**Modulo per la presentazione delle osservazioni per i piani/programmi/progetti sottoposti a procedimenti di valutazione ambientale di competenza statale**

**ID: Codice procedura (ID\_VIP/ID\_MATTM): 12691**

**“Progetto di un impianto eolico denominato "Pitigliano" ubicato nei comuni di Pitigliano (GR) e Sorano (GR) costituito da 20 (venti) aerogeneratori di potenza nominale 7,0 MW per un totale di 140,0 MW con relative opere connesse ed infrastrutture indispensabili”**

**Immagine 3. Cumulo di una parte di impianti eolici, fotovoltaici e geotermici industriali in progettazione ed esistenti intorno all’eolico industriale “Pitigliano”.**

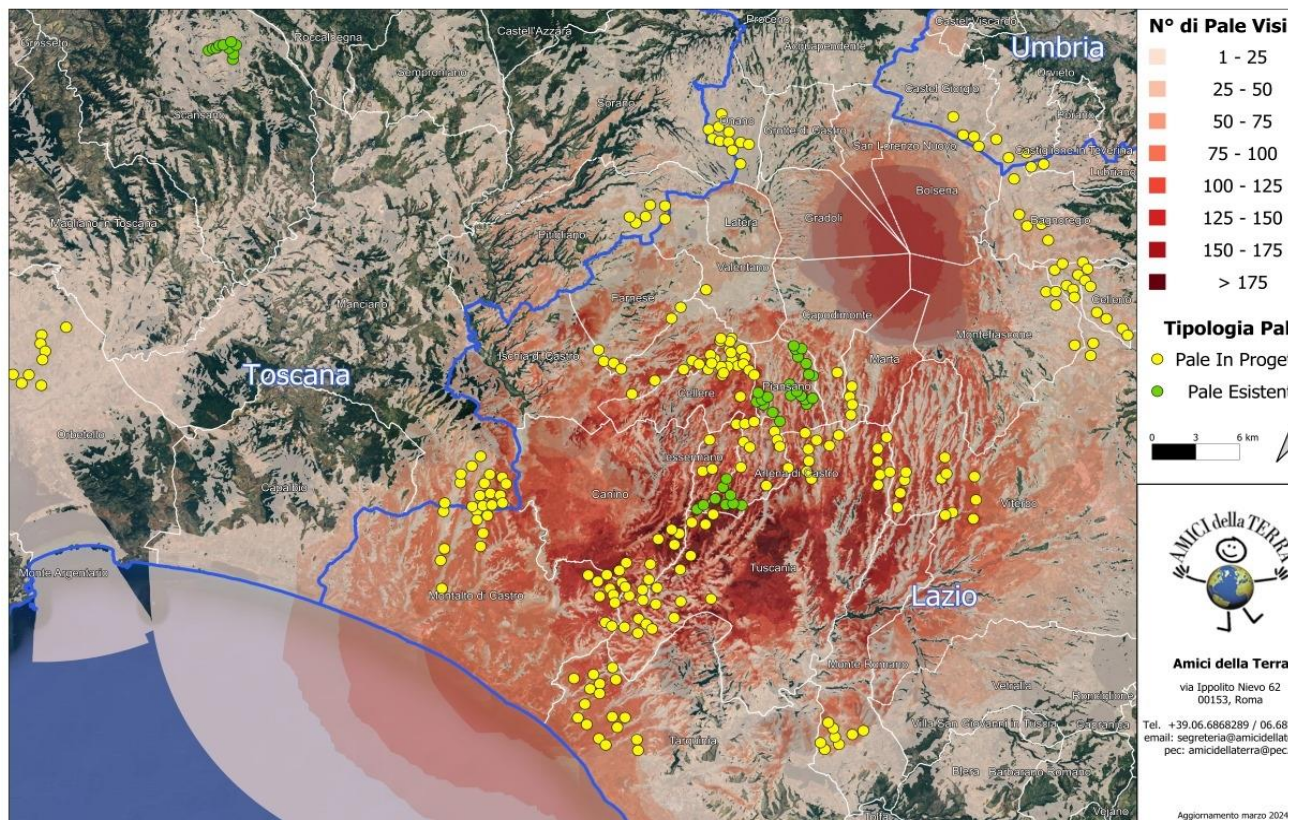
Beni Culturali “*Ambito paesaggistico, geologico e geomorfologico dell’orlo della caldera di Latera ...*” Non vengono nemmeno citati gli impianti eolici in progetto al MASE, il “Rempillo” (6 aerogeneratori) e un altro in verifica amministrativa di 14 aerogeneratori e 72, 6 MW. Ad oggi nei territori di Pitigliano, Sorano e in quello limitrofo potenzialmente potrebbero essere insediati 40 aerogeneratori alti 200 metri e larghi 170. Ma la proponente non cita neanche altri impianti che creerebbero il cumulo e quindi maggiore impatto. Infatti, sul territorio della “Città del Tufo” (Sorano e Pitigliano) impatterebbero anche l’impianto eolico “Montarzo” di Onano con 13 aerogeneratori con le dimensioni ricordate, l’altro eolico industriale nel territorio di Valentano con sette aerogeneratori (stesse dimensioni), gli impianti di Farnese con un minieolico di 3 Torri alte 60 metri già installate in località Poggio del Crognolo e l’impianto eolico industriale “Vallerosa” (7 aerogeneratori alti 200 metri e larghi 158 metri) in procedura VIA presso la Regione Lazio. Inoltre, altri impianti del minieolico già presenti a Valentano, Cellere e Piansano e due progetti eolici industriali con le stesse dimensioni (200 m x 170 m) nel Comune di Ischia di Castro. La valutazione del cumulo non prende neanche in considerazione gli impianti industriali di fotovoltaico e agrivoltaico in progetto a Farnese, Valentano, Ischia di Castro, Cellere. L’impianto geotermico in procedura Via al MASE, progettato nella Caldera di Latera. Quindi è stata effettuata una valutazione del potenziale impatto cumulativo non veritiera a dispetto di quanto affermato dalla proponente che sostiene di aver preso in considerazione uno spazio di 10 km intorno al suo impianto per gli impatti che si creerebbero.

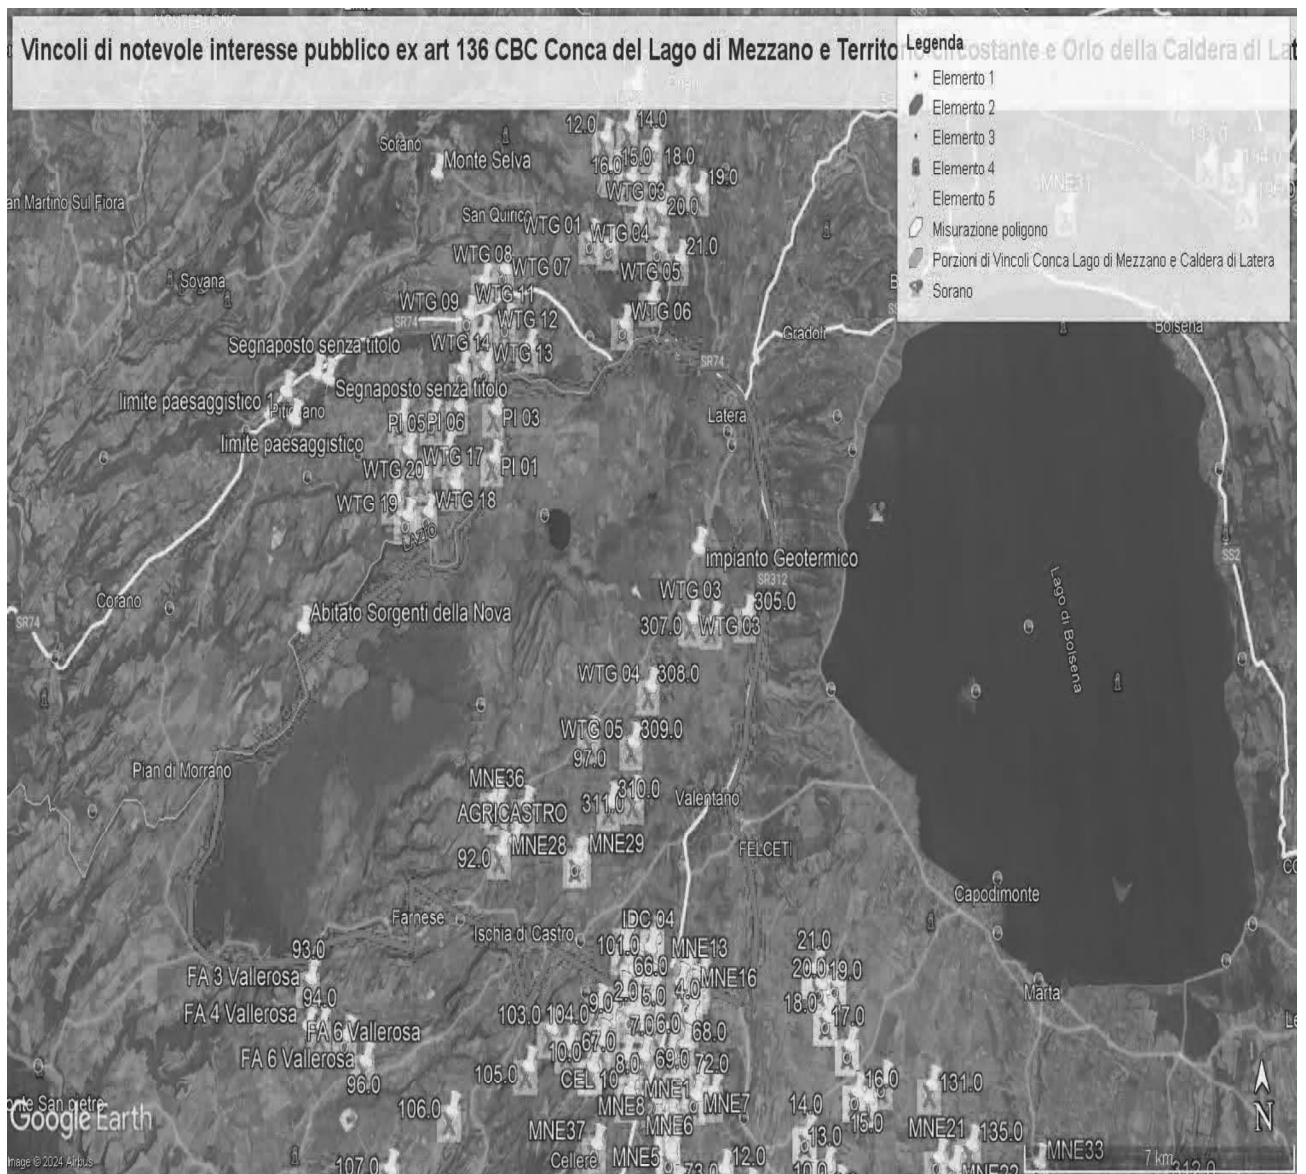
Come è illustrato nell'immagine si ribadisce che l'impianto industriale "Pitigliano" ricade completamente all'interno delle fasce di rispetto dei due vincoli di notevole

interesse pubblico e lambisce quelle di un terzo vincolo e quindi come affermato dal Consiglio di Stato nelle sentenze citate, l'impianto è insediato in area non idonea ai sensi dell'art. 20 comma 8 lettera c quater del D.Lgs. n. 199/2021 e ss.mm.ii al contrario di quanto sostiene la proponente.

**IMMAGINE n. 3 Impianto eolico industriale “Pitigliano” e distanze aerogeneratori dai Vincolo “Orlo della Caldera di Latera.**

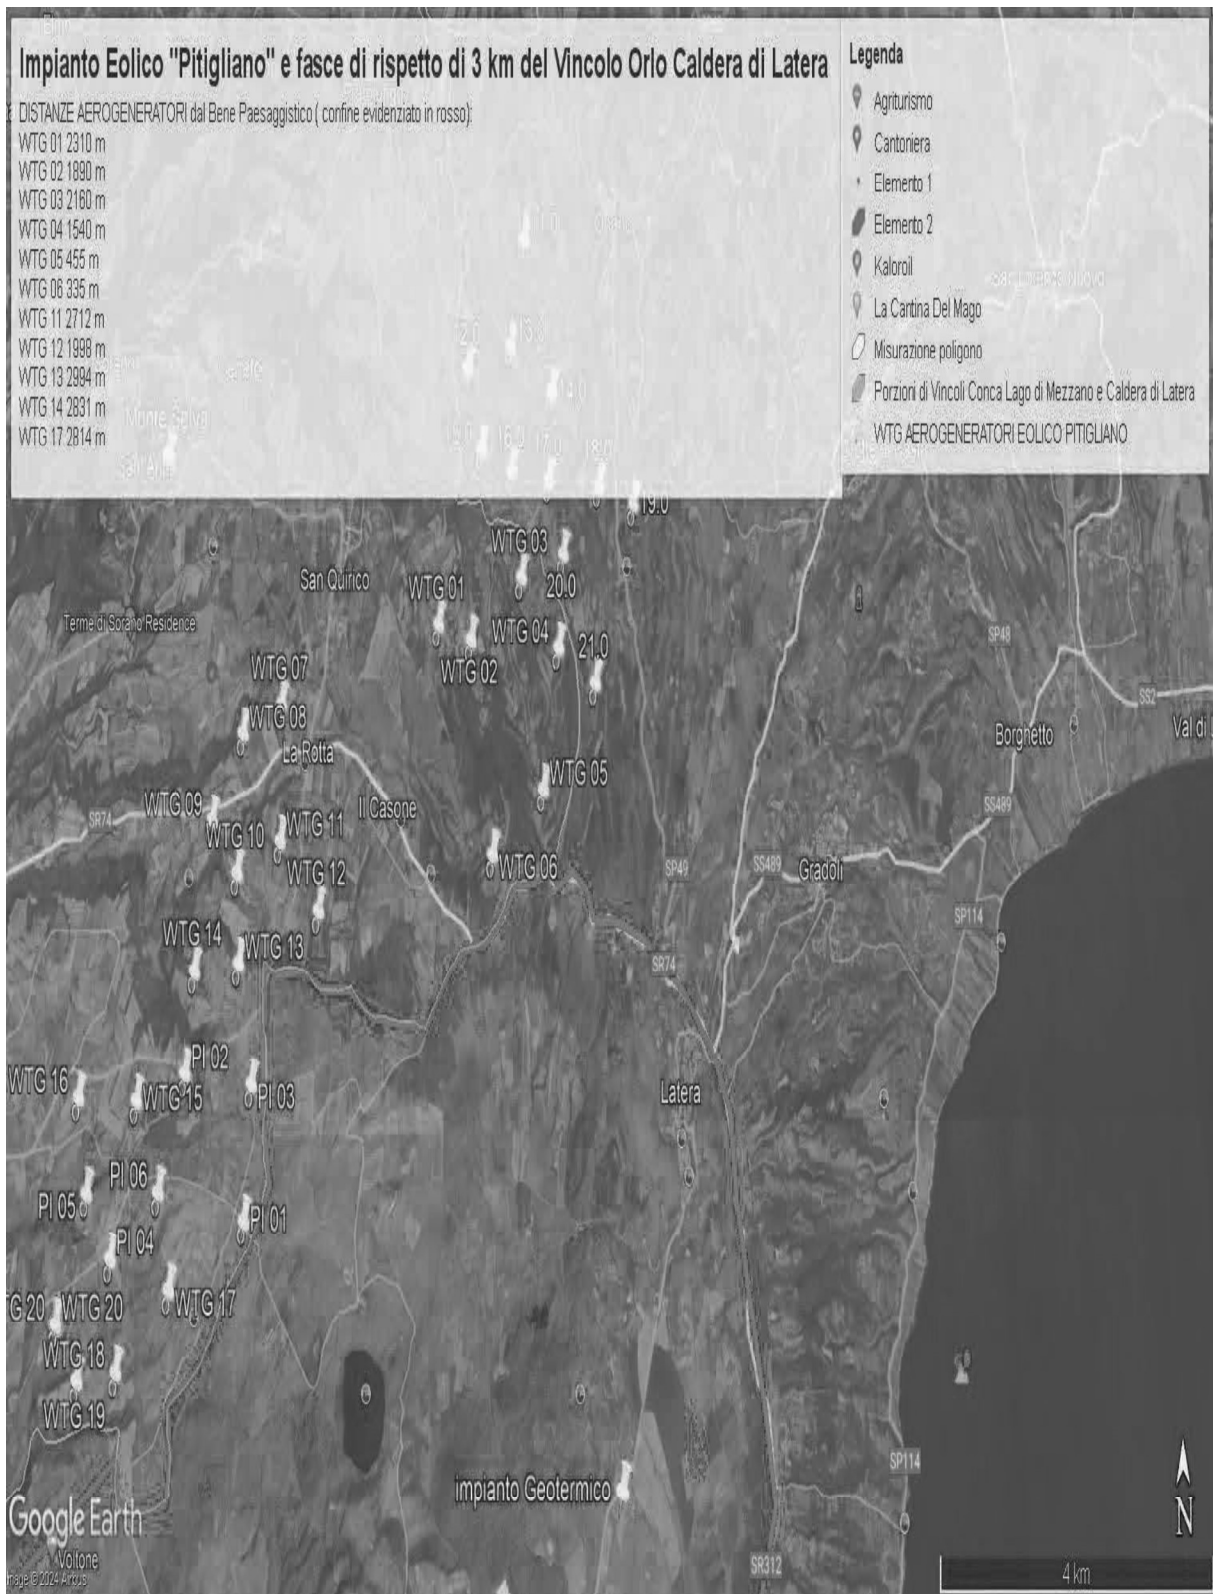
Concludendo, si evidenzia ancora che la proponente non effettuando la procedura prevista dalla Parte III delle Linee Guida nazionali ha ignorato un vincolo paesaggistico di notevole interesse pubblico istituito con un provvedimento del Segretariato regionale del Ministero della Cultura per il Lazio che ha emanato il Decreto di dichiarazione di notevole interesse pubblico n. 22 del 15.02.2024 ai sensi e per gli effetti dell'art. 136, co. 1, lett. c) e d) del decreto legislativo 22 gennaio 2004, n. 42, "Ambito paesaggistico, geologico e geomorfologico dell'orlo della caldera di

Latera e delle sue pendici interessate dai centri eruttivi periferici" nei comuni di CELLERE, FARNESE, ISCHIA DI CASTRO, LATERA, PIANSANO.

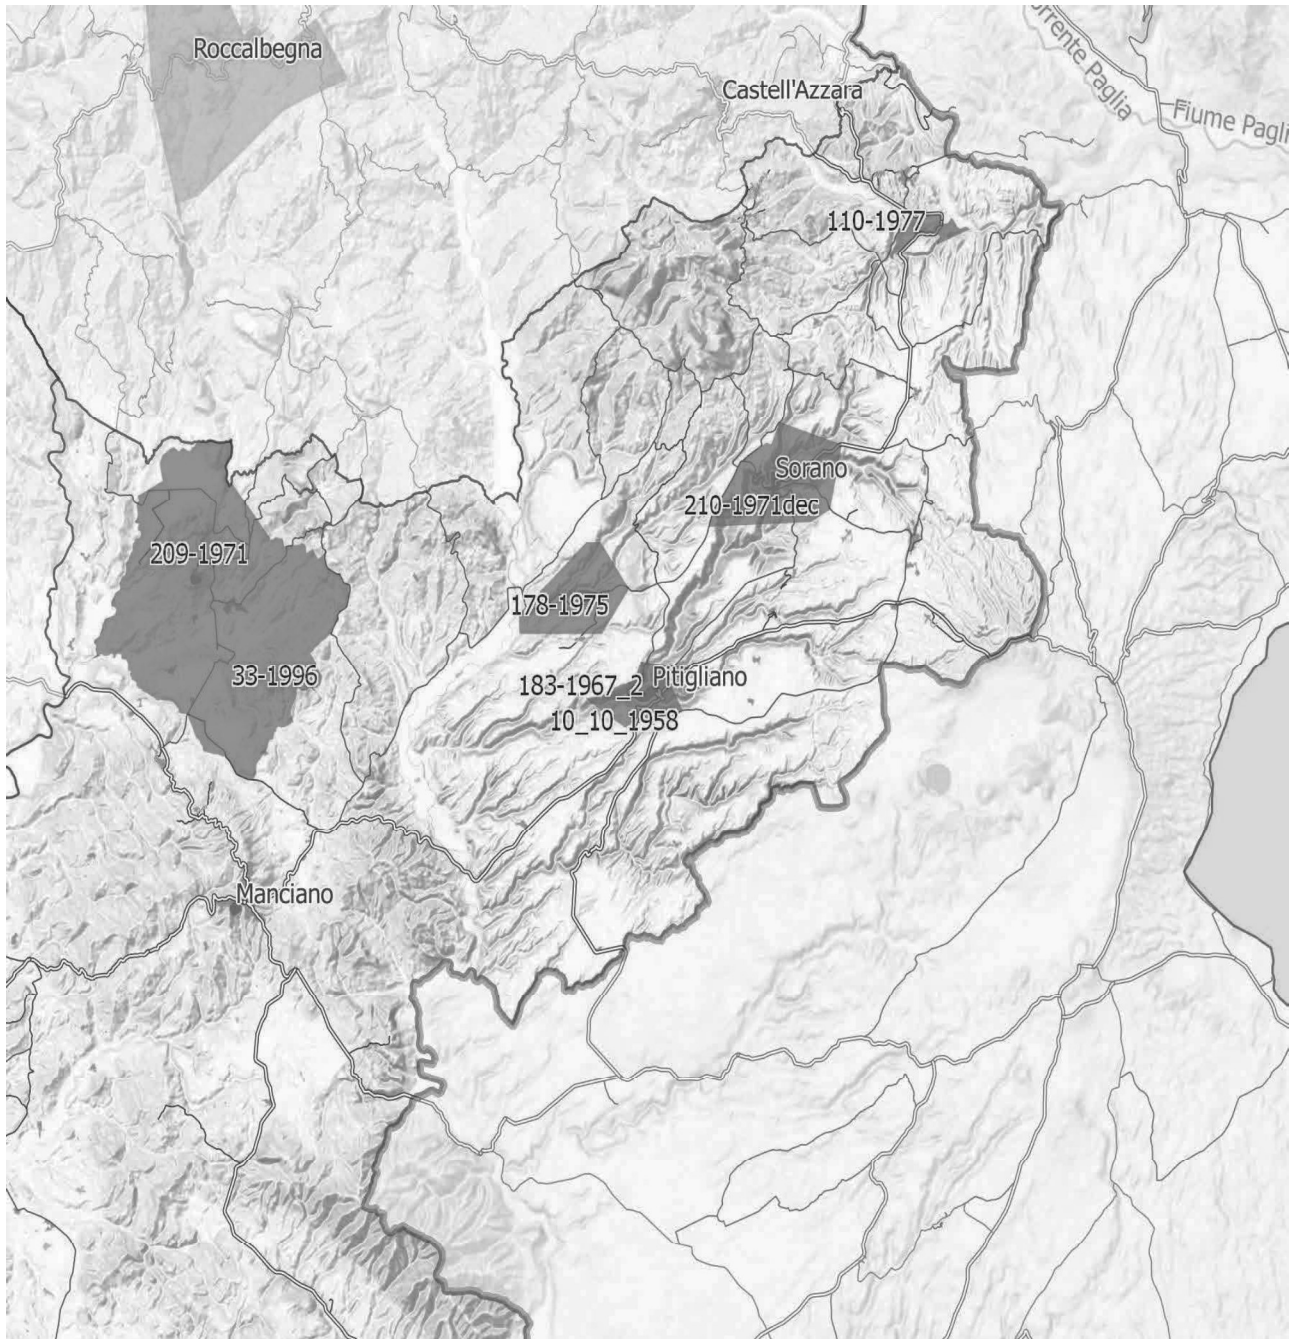
*Inoltre, come sostiene la Proponente parte dell'impianto si verrebbe a trovare a 3,5 km dal centro abitato di Sorano. Infatti, tre degli aerogeneratori WTG 08, 09, 10 sono addirittura all'interno delle fasce di rispetto dei 3 km del suo vincolo paesaggistico di notevole interesse pubblico ex art 136 del CBC. Si evidenzia che così si crea*

un'ulteriore incompatibilità con la tutela del Paesaggio.

**IMMAGINE n 5.** Mappa eolici elaborata dall'Associazione Amici della Terra. La mappa evidenzia il cumulo degli impianti tra Lazio e Toscana.

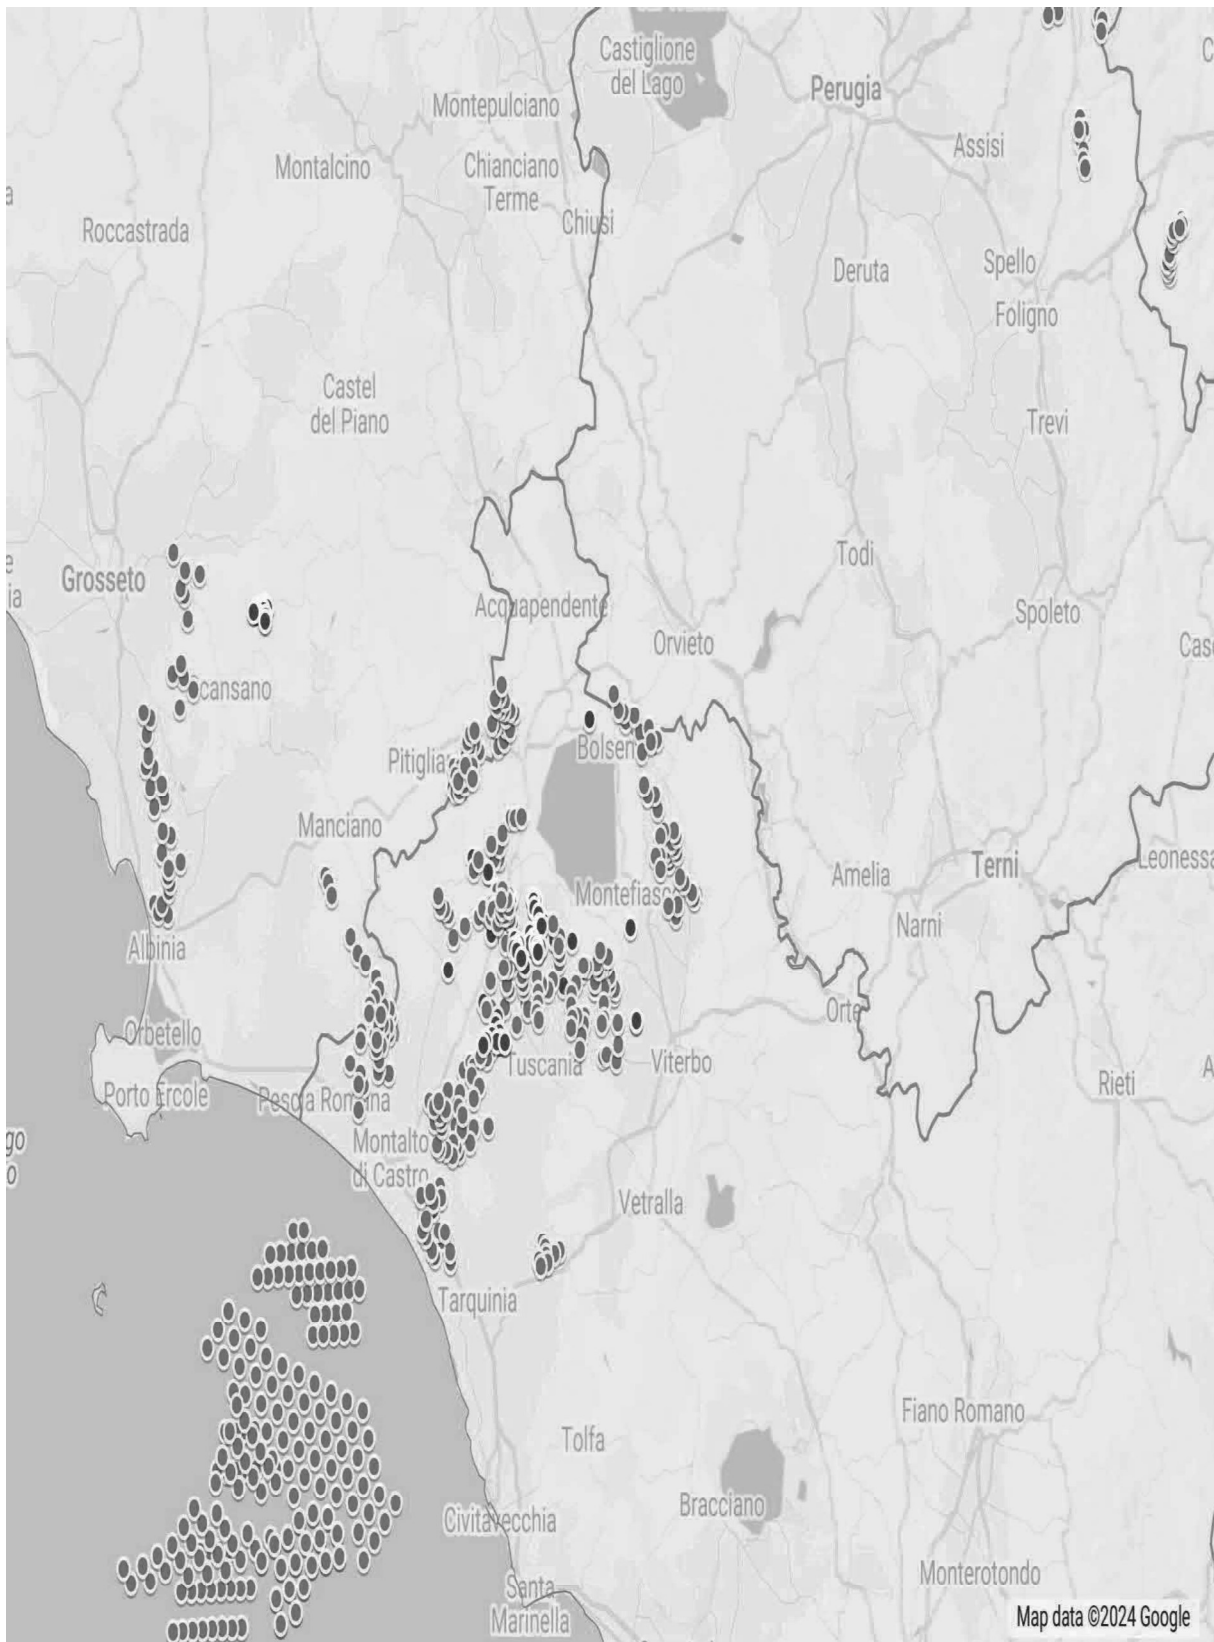
Riguardo al cumulo degli impianti FER, le mappe prodotte dalla proponente riguardano, come già evidenziato, soltanto una parte molto piccola degli impianti FER dell'area intermedia e vasta e in particolare di quelli eolici che contribuiscono a creare un notevole cumulo e la saturazione del territorio tosco laziale. Riguardo al cumulo dei soli impianti eolici si riporta la mappa dell'intervisibilità degli impianti eolici elaborata dall'Associazione nazionale “Amici della Terra”.

Se agli impianti eolici rappresentati qui sopra che non comprendono sia l'impianto eolico Pitigliano e le altre 14 pale del progetto eolico in verifica amministrativa sempre nel territorio di Pitigliano si aggiungono i migliaia di ettari (7000 fin'ora) di territorio occupato dagli impianti fotovoltaici e agrivoltaici e dalle altre tipologie appare chiaro il numero spropositato degli impianti FER nella bassa toscana e nella Tuscia.
